Oggetto: [ID_VIP: 5951] Procedimento di Valutazione di impatto ambientale ai sensi dell'art. 23 del D.Lgs. 152/2006 relativo al Progetto di un impianto eolico, denominato "Montemaggiore Belsito", Integrale ricostruzione di un impianto (ex "Cozzo Vallefondi"), sito nei Comuni di Montemaggiore Belsito (PA) e Sclafani Bagni (PA).

Proponente: Enel Green Power Italia S.r.l.

Osservazioni e richiesta di modifica, ai sensi dell'art. 10 bis della L. 241/90, del Parere tecnico istruttorio del Ministero della Cultura n. 2220-P del 04/08/2022 .

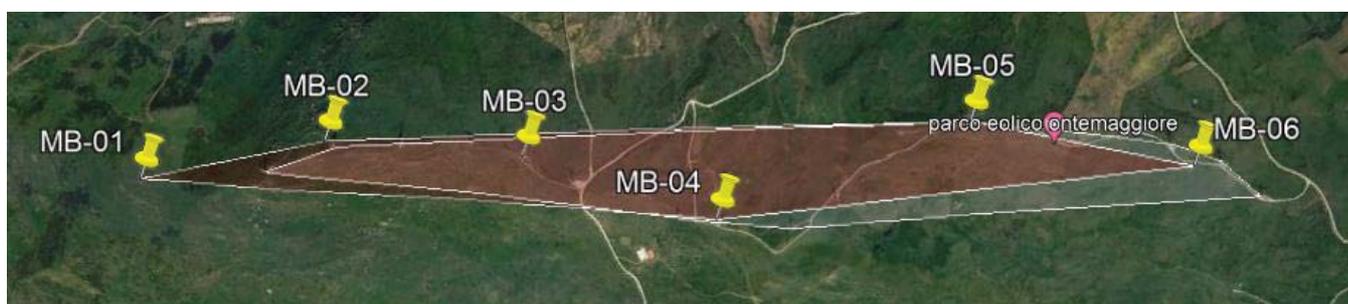
In dettaglio, nel caso dell’Impianto di Montemaggiore-Sclafani, riportiamo di seguito le seguenti osservazioni :

Area impianto esistente (BIANCA) 523304 m2

Area nuovo impianto Repowering (ROSSA)

469614 m²

SOVRAPPOSIZIONE TRA I DUE LAYOUT (esistente e Repowering)

Differenza Aree (VERDE) = 70365 m² pari al **13.45%** (tolleranza complessiva)

In conclusione, per quanto sopra, si evince come il progetto proposto sia assolutamente all'interno dei parametri riportati al sopra citato art. 5, comma 3-bis, lettera b), del D.Lgs. n. 28/2011, così come inserito dall'Art. 32 del D.Lgs. n. 77/2021, e successive modifiche apportate dalla Legge n. 34 del 27/04/2022.
